Informe Consolidado de Solicitud de Aclaraciones, Rectificaciones y/o Ampliaciones Complementario al Estudio de Impacto Ambiental del Proyecto "Parque Eólico Peñasco Ventoso"

Nombre del Titular : Quilleco SpA
Nombre del Representante Legal : Juan Francisco Mackenna García-Huidobro
Dirección : Miraflores 222 P. 28, Santiago

El presente Informe Consolidado de Solicitud de Aclaraciones, Rectificaciones o Ampliaciones complementario al Estudio de Impacto Ambiental del proyecto "Parque Eólico Peñasco Ventoso", contiene las observaciones generadas en virtud de la revisión de la Adenda.

Figura 3. Puntos receptores y puntos representativos para el monitoreo de ruido.

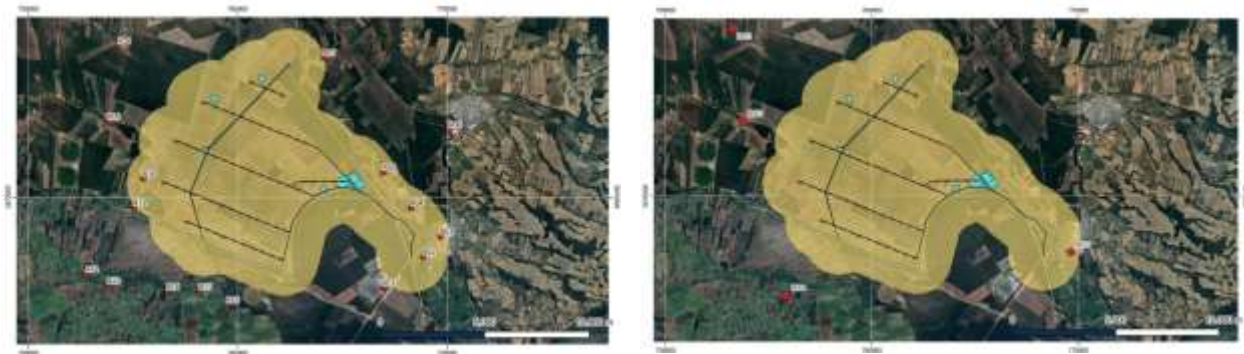
Respecto a los puntos representativos, el Titular presenta la distribución de receptores y los puntos de monitoreo continuo con la finalidad de homologación de niveles de ruido.

Sobre lo anterior, se solicitó mayor información en la pregunta 7 del ítem Predicción y Evaluación de impacto ambiental de la Adenda, específicamente se solicitó detallar los criterios aplicados para representar a través de 4 puntos de monitoreo continuo, los dieciséis receptores considerados en la evaluación. El Titular presenta en el Estudio actualizado de ruido y vibraciones Anexo 5.1, la tabla 12, que consolida los puntos de evaluación representados. No obstante, aún se requiere mayor abundamiento en la información que permite dar representatividad a los puntos de medición. Lo anterior, considerando lo señalado en la Guía para la predicción y evaluación de impactos por ruido y vibración en el SEIA, que establece:

Figura 5. Resumen áreas de influencia de ruido sobre la fauna por especies

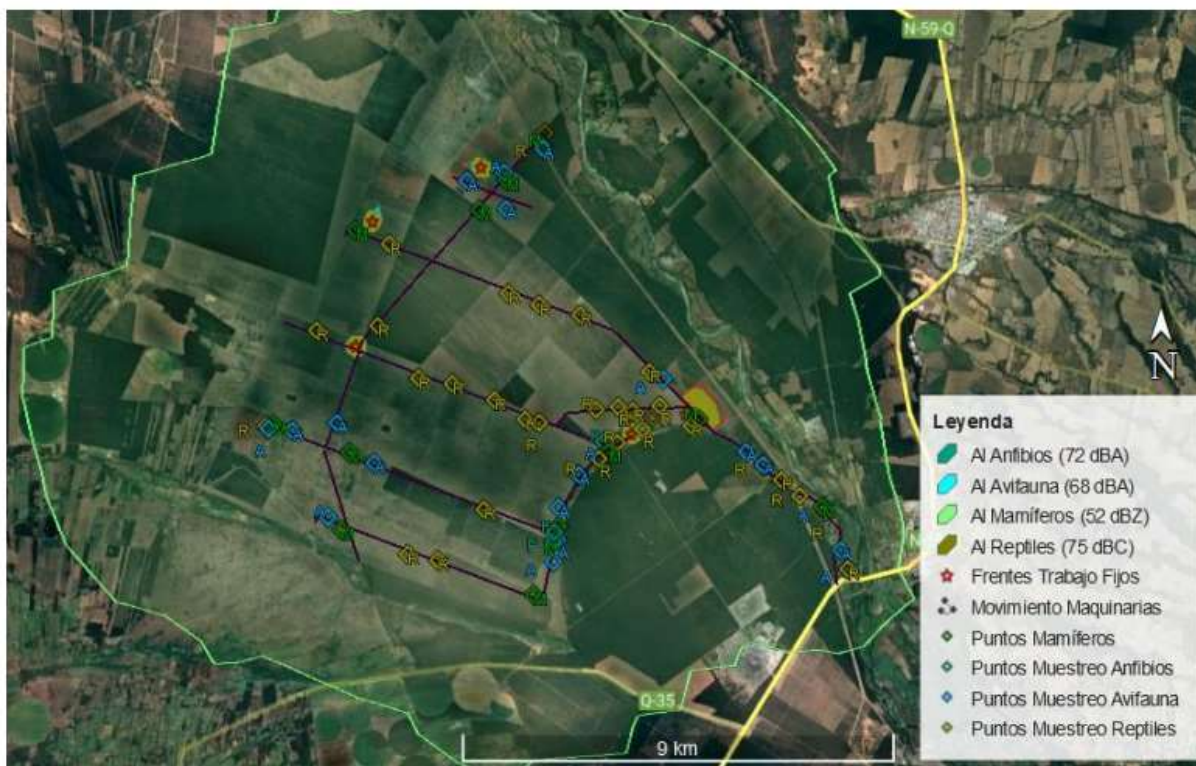
147. Sobre la componente fauna, según detalle presentado en la pregunta 11 del ítem Predicción y evaluación de impacto ambiental de la Adenda, se solicitó mayores antecedentes sobre el descarte de impactos. Al respecto, el Titular identifica la posible presencia de especies de acuerdo con la ubicación del proyecto, según lo detallado en la figura 19. Además, si bien, el Titular considera para el análisis algunos aspectos del criterio de evaluación impactos por ruido sobre fauna, señalando algunos umbrales de referencia para tales fines, de acuerdo con lo citado en el documento técnico referido. Al respecto, identifica superación de umbrales referidos a la componente ruido para mamíferos, considerando la referencia de 52 dB(Z). Si bien, este se presenta como un umbral asociado a un efecto fisiológico, cabe señalar que dicho valor corresponde a una referencia sobre la cual se identifica una respuesta fisiológica de las especies, más que un efecto directo, pudiendo generar un incremento del estrés fisiológico. Dice mayor relación en este sentido el criterio asociado a efectos conductuales referido a un umbral de 68 dB(A), sobre el cual se detalla cumplimiento en los receptores identificados por el Titular del proyecto. Sin perjuicio de lo anterior, el Titular debió generar un cruce de información con los niveles de ruido característicos y representativos de los hábitats de relevancia, justificando los alcances metodológicos para el levantamiento de esta información. Lo anterior, de acuerdo con lo señalado en el Art. 6° del Reglamento del SEIA, literal e) (ver Figura 5).

De acuerdo con las consideraciones anteriores, se solicita al Titular ampliar información respecto a los niveles de ruido de fondo representativos y característicos de los hábitats de relevancia identificados, señalando de manera tabulada las diferencias existentes respecto a los niveles con proyecto, para las fases de construcción y operación.
